## **Европейская экономическая комиссия**

##### **165-я сессия**

### **Предложение по дополнению 10 к Правилам № 99 (газорядные источники света)**

#### **Представлено Рабочей группой по вопросам освещения и световой сигнализации\***

Спецификация D8R/1

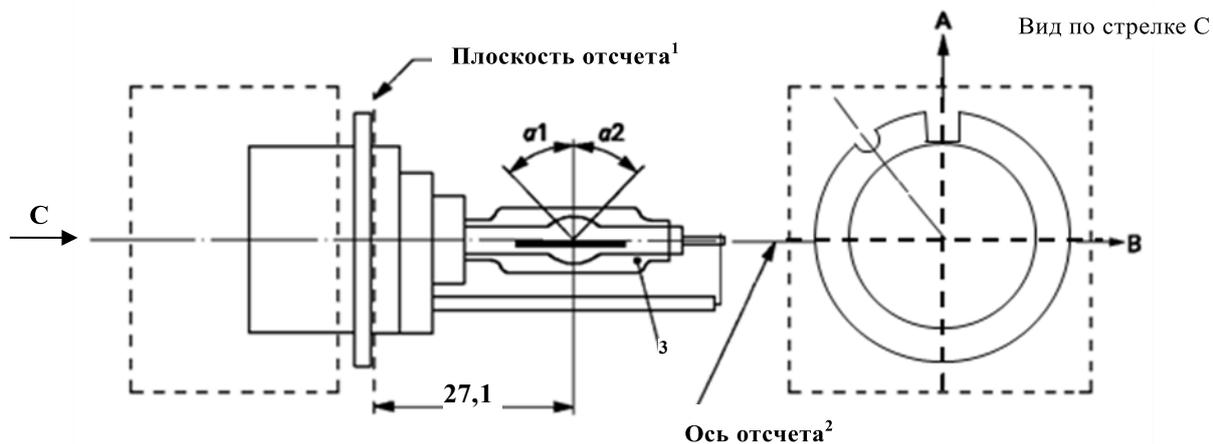
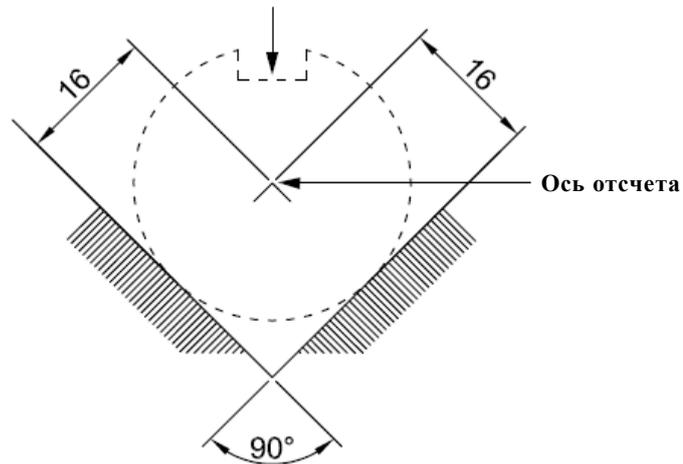
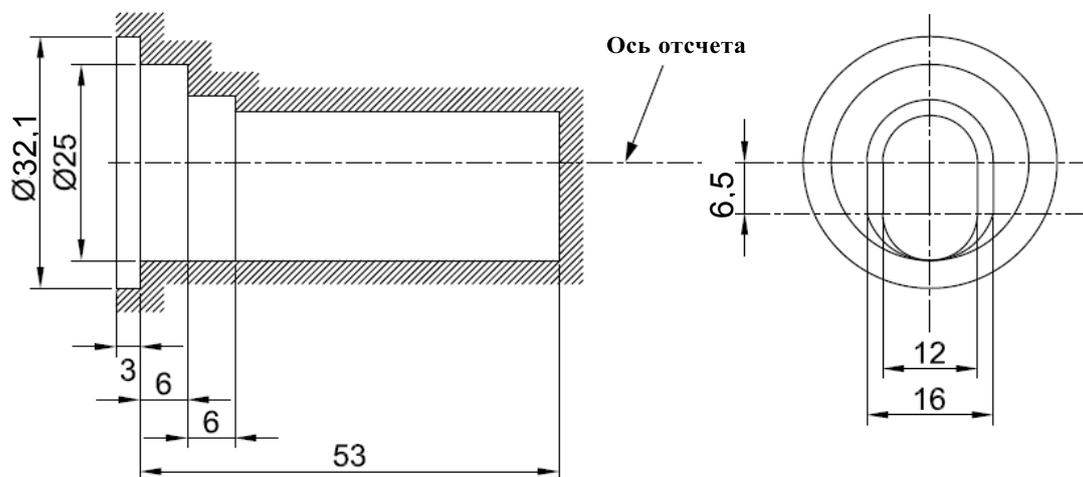
Включить новые спецификации D8R/1–6 после спецификации D8S/5 следующего содержания (см. следующие страницы; одна страница на спецификацию):

- <sup>1</sup> Плоскость отсчета проходит по поверхности патрона, на которую опираются три упора цокольного кольца.
- <sup>2</sup> См. спецификацию D8R/2.
- <sup>3</sup> При измерении на расстоянии 27,1 мм от плоскости отсчета по отношению к средней точке внутренней колбы максимальный эксцентриситет внешней колбы должен составлять не более 1 мм.

<sup>1</sup> Ось отсчета перпендикулярна плоскости отсчета и проходит через точку пересечения двух параллельных линий, как показано на рис. 2.

<sup>2</sup> Стекло колбы и держатели не должны выходить за пределы внешнего контура, как показано на рис. 3. Внешний контур представляет собой окружность, в центре которой находится ось отсчета.

## Спецификация D8R/3

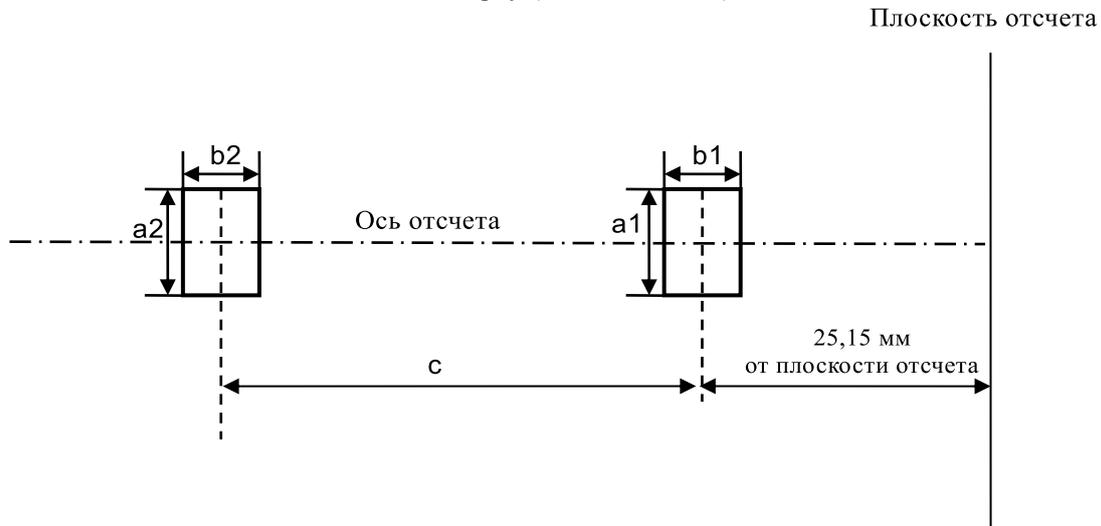
Размеры		Источники света серийного производства	Стандартные источники света
Положение электродов		Спецификация D8R/4	
Положение и форма дуги		Спецификация D8R/5	
$\alpha 1^1$		55° мин.	
$\alpha 2^1$		55° мин.	
D8R: Цоколь PK32d-8 в соответствии с публикацией МЭК 60061 (спецификация 7004-111-5)			
Электрические и фотометрические характеристики			
Номинальное напряжение пускорегулирующего устройства	В	12 <sup>2</sup>	12
Номинальная мощность	Вт	25	25
Испытательное напряжение	В	13,2	13,2
Фактическое напряжение лампы	В	42 ± 9	42 ± 4
Фактическая мощность лампы	Вт	25 ± 3	25 ± 0,5
Фактический световой поток	лм	1 900 ± 300	1 900 ± 100
Координаты цветности	фактические	x = 0,375 y = 0,375	
	диапазон цветности <sup>3</sup>	пределы	x = 0,345 y = 0,150 + 0,640 x
			x = 0,405 y = 0,050 + 0,750 x
		точки пересечений	x = 0,345 y = 0,371
			x = 0,405 y = 0,409
		x = 0,405 y = 0,354	
		x = 0,345 y = 0,309	
Время повторного включения и выключения в разогретом состоянии	с	10	10

- <sup>1</sup> Часть колбы, ограниченная углами  $\alpha 1$  и  $\alpha 2$ , должна быть светоиспускающей частью. Эта часть должна быть как можно более однородной по форме и не должна иметь оптических дефектов. Это требование относится ко всей окружности колбы в пределах углов  $\alpha 1$  и  $\alpha 2$ , за исключением черных полос.
- <sup>2</sup> Напряжение пускорегулирующих устройств может быть больше или меньше 12 В.
- <sup>3</sup> См. приложение 4.

## Спецификация D8R/4

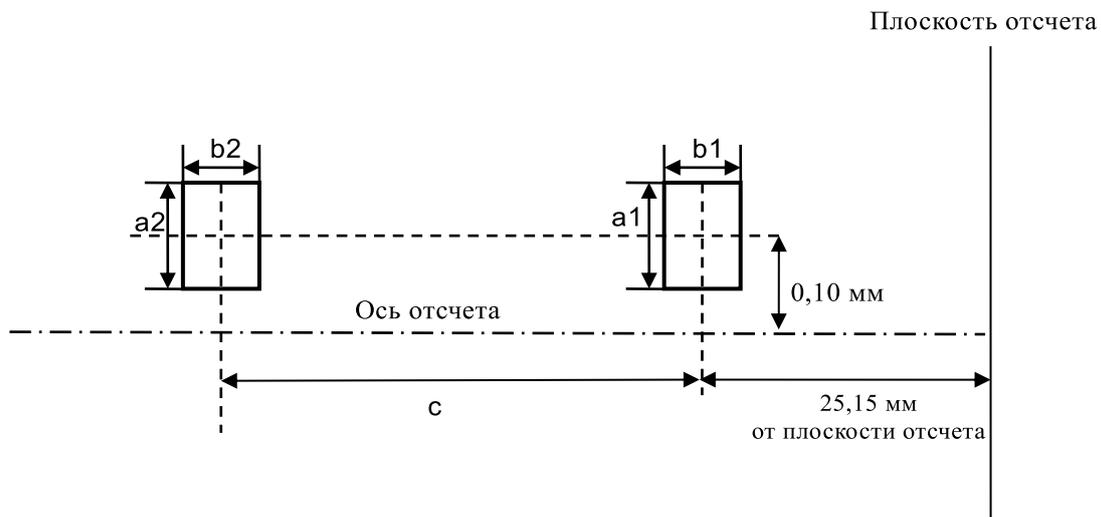
Настоящее испытание проводится для определения правильности положения электродов относительно оси отсчета и плоскости отсчета.

Размеры в мм	Источники света серийного производства	Стандартные источники света
a1	0,50	0,20
a2	0,70	0,35
b1	0,40	0,15
b2	0,80	0,30
c	3,90	3,90

Точка контакта дуги с ближайшим к плоскости отсчета электродом должна находиться в зоне, ограниченной размерами a1 и b1. Точка контакта дуги с электродом, наиболее удаленным от плоскости отсчета, должна находиться в зоне, ограниченной размерами a2 и b2.

## Положение и форма дуги

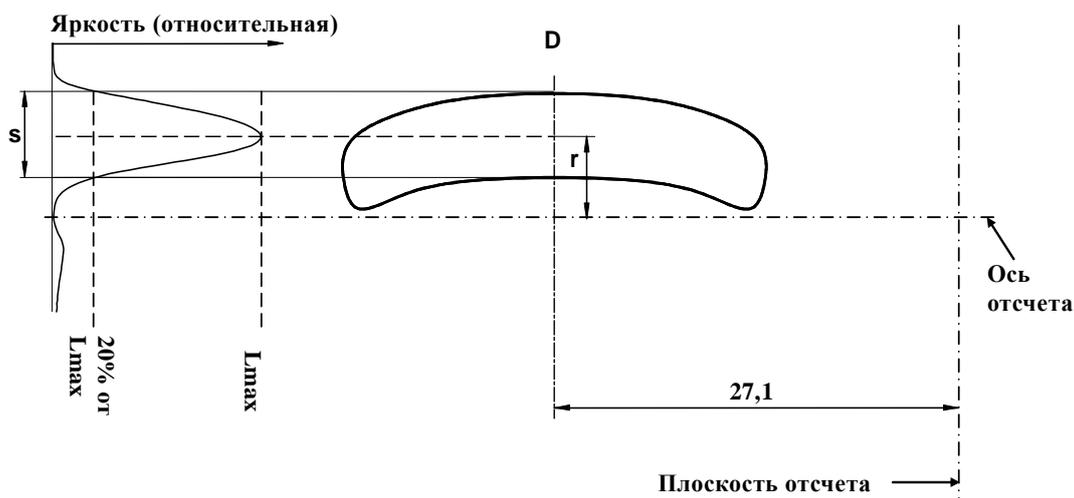
Настоящее испытание проводится для определения формы дуги и ее положения относительно оси и плоскости отсчета путем измерения ее искривления и рассеяния в поперечном сечении на расстоянии 27,1 мм от плоскости отсчета.

При измерении распределения относительной яркости в центральной части поперечного сечения, как показано на приведенном выше рисунке, максимальная величина яркости должна находиться в пределах расстояния  $r$  от оси отсчета. Точка 20% от максимальной величины должна находиться в пределах  $s$ .

Размеры в мм	Источники света серийного производства	Стандартные источники света
$r$ (кривизна дуги)	$0,50 \pm 0,25$	$0,50 \pm 0,15$
$s$ (рассеяние дуги)	$0,70 \pm 0,25$	$0,70 \pm 0,15$

## Спецификация D8R/6

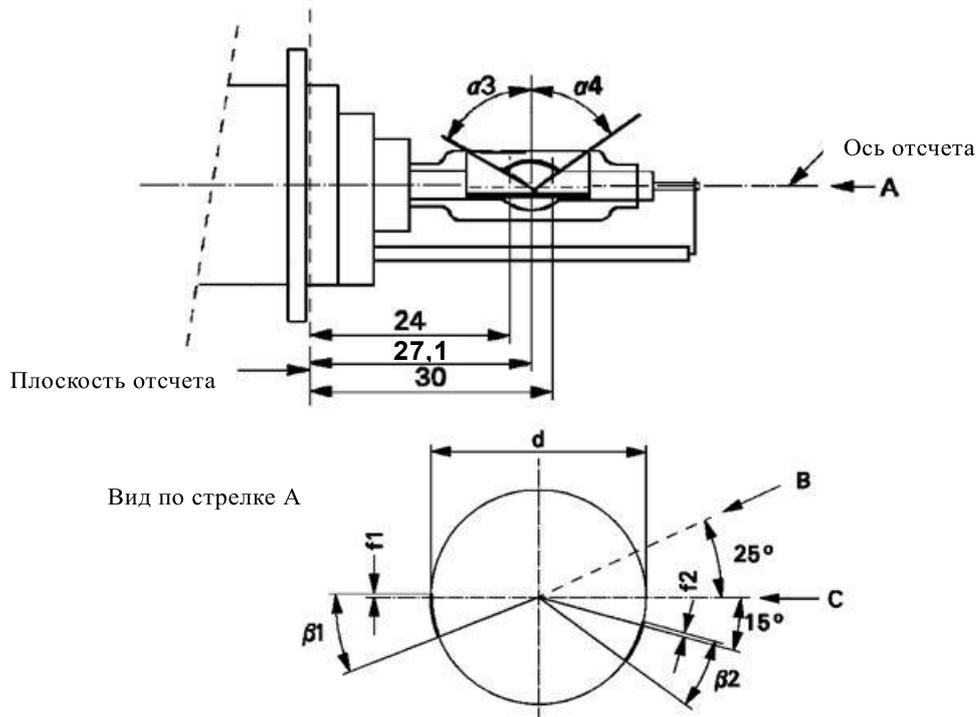
Настоящее испытание проводится для определения правильности положения черных полос относительно оси отсчета и плоскости отсчета.

При измерении распределения яркости дуги в центральной части ее поперечного сечения, определенного в спецификации D8R/5, и после поворота источника света таким образом, чтобы черная полоса закрывала дугу, величина измеренной яркости должна составлять  $\leq 0,5\%$  от  $L_{max}$ .

Размеры	Источники света серийного производства	Стандартные источники света
$\alpha 3$	70° мин.	
$\alpha 4$	65° мин.	
$\beta 1/24, \beta 1/30, \beta 2/24, \beta 2/30$	25° ± 5°	
$f1/24, f2/24$ <sup>1</sup>	0 ± 0,25	0 ± 0,20
$f1/30$ <sup>1</sup>	$f1/24 \text{ mv} \pm 0,15$ <sup>2</sup>	$f1/24 \text{ mv} \pm 0,1$
$f2/30$ <sup>1</sup>	$f2/24 \text{ mv} \pm 0,15$ <sup>2</sup>	$f2/24 \text{ mv} \pm 0,1$
$f1/24 \text{ mv} - f2/24 \text{ mv}$	± 0,3 макс.	± 0,2 макс.
d	9 ± 1
